東海第二発電所
所内常設直流電源設備（3系統目）に係る
設計及び工事計画認可申請書添付書類他
における記載誤りについて

2023年12月7日
日本原子力発電株式会社

東海第二発電所 設計及び工事計画認可申請書（所内常設直流電源設備（3系統目））及び補足説明資料 修正前後比較表

図①-2 No. 3 の記載誤りにおけるメーカー設計図書との関係

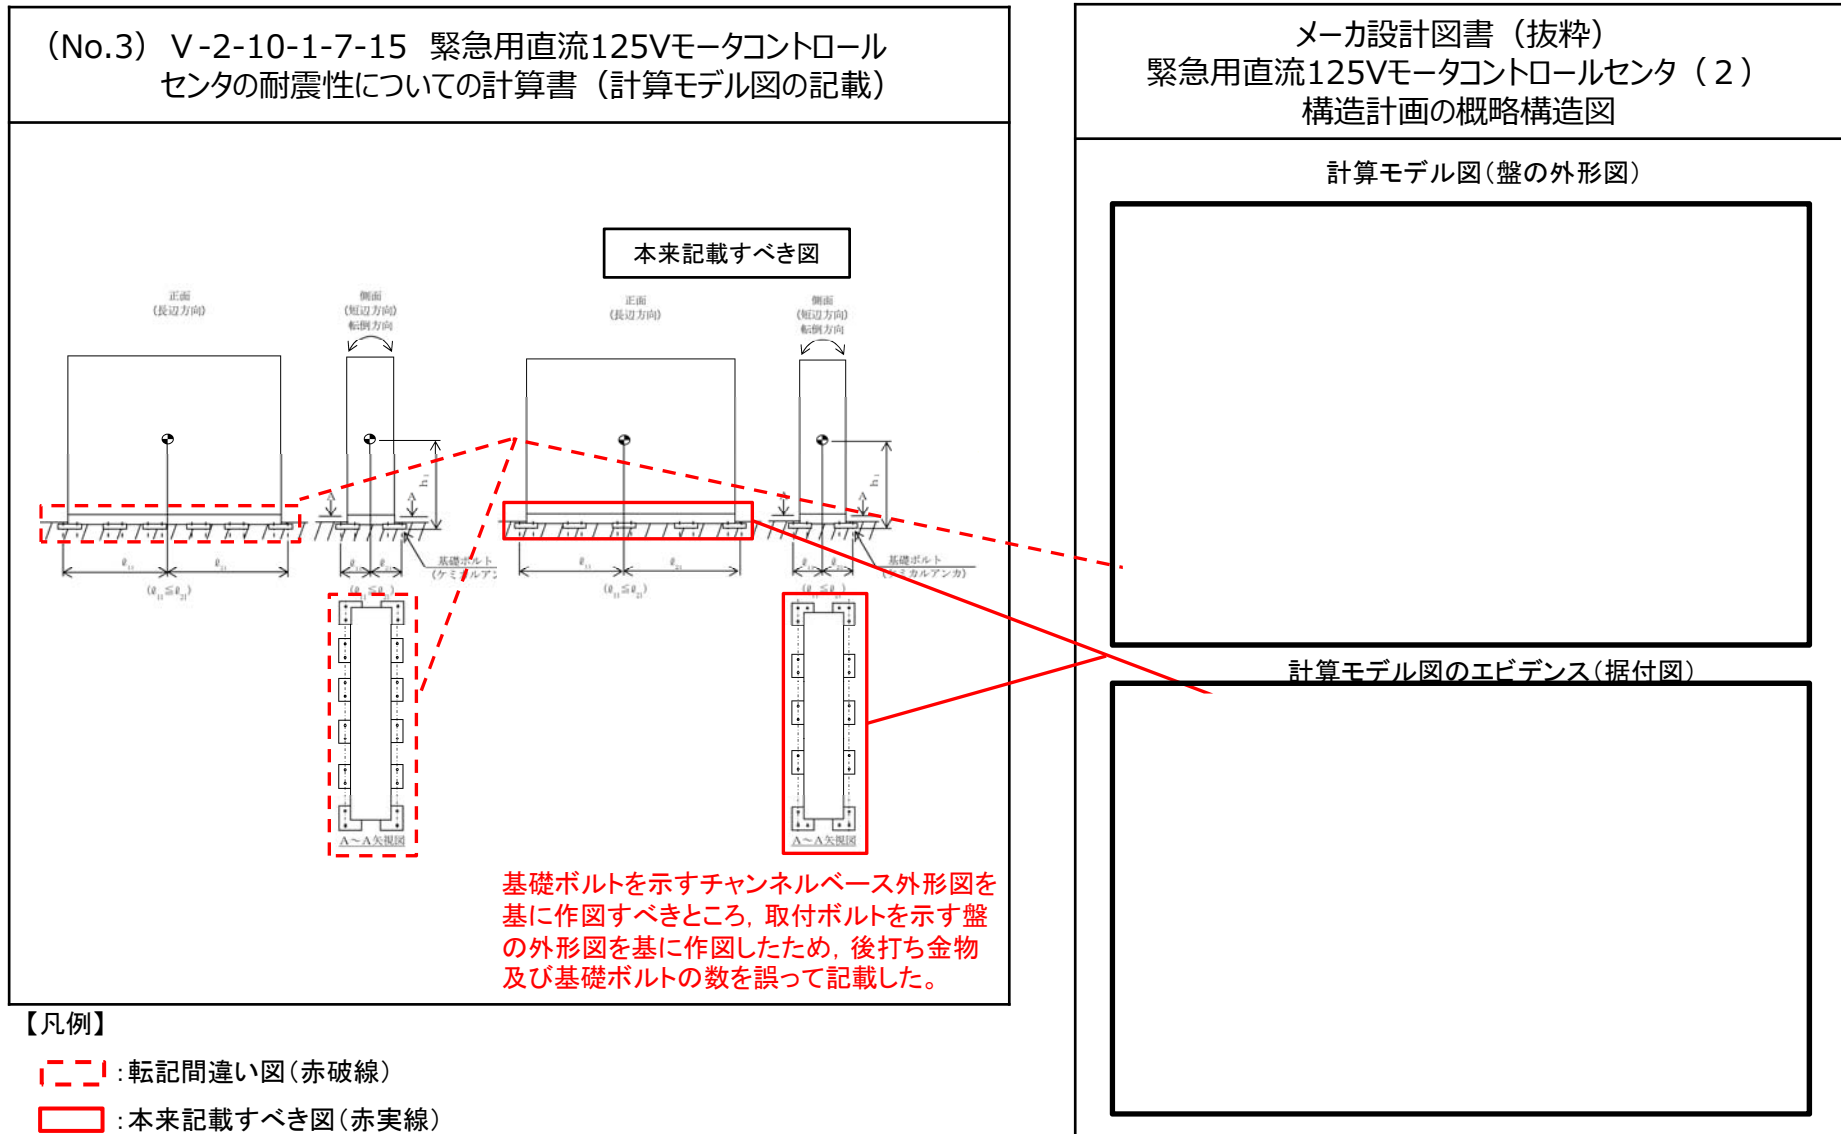
<p>(No.3) V-2-10-1-7-15 緊急用直流125Vモータコントロールセンタの耐震性についての計算書（概略構造図の記載）</p>	<p>メーカー設計図書（抜粋） 緊急用直流125Vモータコントロールセンタ（2） 構造計画の概略構造図</p>
<div style="text-align: center;"> <p style="text-align: center;">本来記載すべき図</p> </div>	<div style="text-align: center;"> <p>構造計画の概略構造図(盤の外形図)</p> </div>
<p>【凡例】</p> <p>┌──┐ : 転記間違い図(赤破線)</p> <p>└──┘ : 本来記載すべき図(赤実線)</p>	<p>基礎ボルトを示すチャンネルベース外形図を基に作図すべきところ，取付ボルトを示す盤の外形図を基に作図したため，後打ち金物及び基礎ボルトの数を誤って記載した。</p>
